PROGETTO: Progetto di fattibilità tecnico economica lavori di rigenerazione ed efficientamento energetico del centro sportivo Franco Giorgetti - Via Europa Comune di Bovisio Masciago

Elaborati 03.01.2023 | rev.02

VERBALE DI CONCLUSIONE DELLA CONFERENZA DEI SERVIZI DECISORIA SEMPLIFICATA ASINCRONA

LC	ID	PR	ELABORATO	AGG	TITOLO ELABORATO	SCALA	DATA
BOV	CSFG	EXE	A	005	00	PLANIVOLUMETRICO STATO DI PROGETTO	1:300 01-12-2023

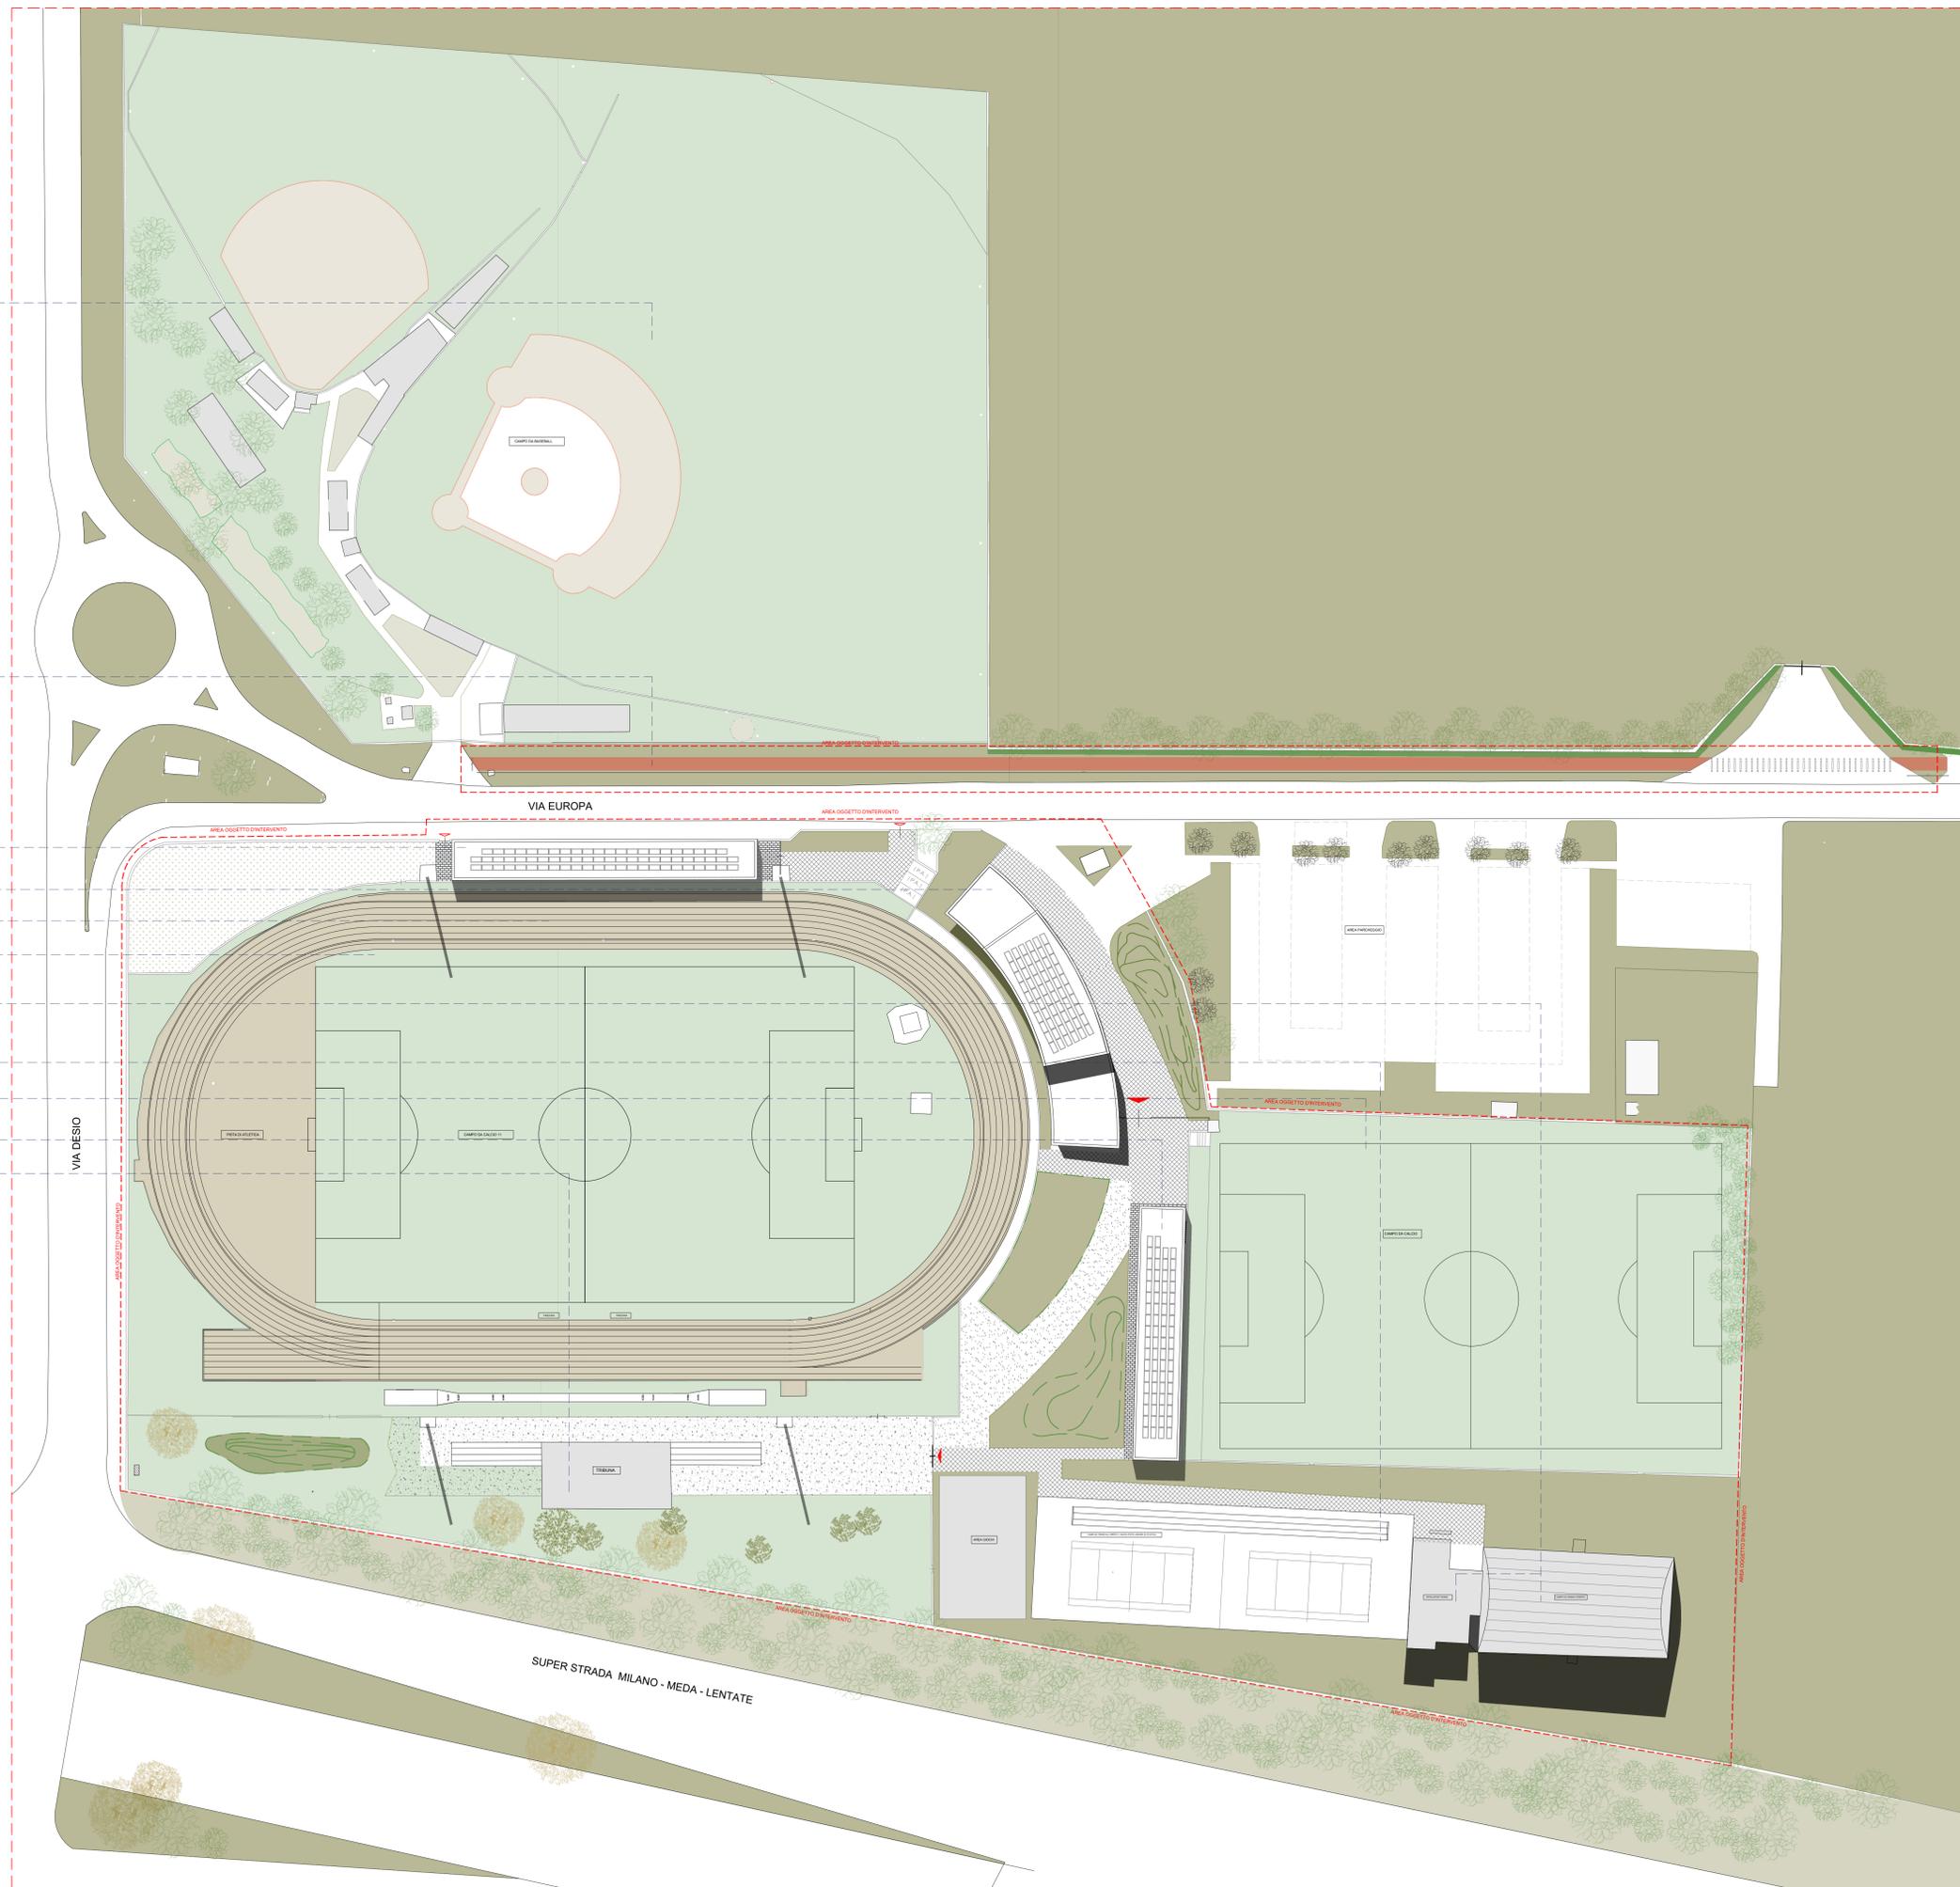
Esaminata la posizione plano-altimetrica delle nuove opere in progetto (*Edificio A - Polifunzionale, Edificio A1 – Spogliatoio Calcio, Edificio A2 – Spogliatoio Atletica, Nuova Pista di Atletica, Nuova Pista Ciclabile*) rileviamo che il progetto in questione **soddisfa** le condizioni di compatibilità previste dal Decreto Ministeriale 21 marzo 1988, n. 449 (G.U. 5 aprile 1988, n. 79, S.O.) e s.m.i. *“Approvazione delle norme tecniche per la progettazione, l’esecuzione e l’esercizio delle linee aeree esterne”*, costituente la normativa tecnica relativa alla costruzione ed all’esercizio delle linee elettriche aeree esterne.

Dall'esame degli elaborati rileviamo che le opere in progetto risultano oggetto delle seguenti considerazioni (Tavola di riferimento: *CSFG_EXE_A_005_00 Planivolumetrico progetto*):
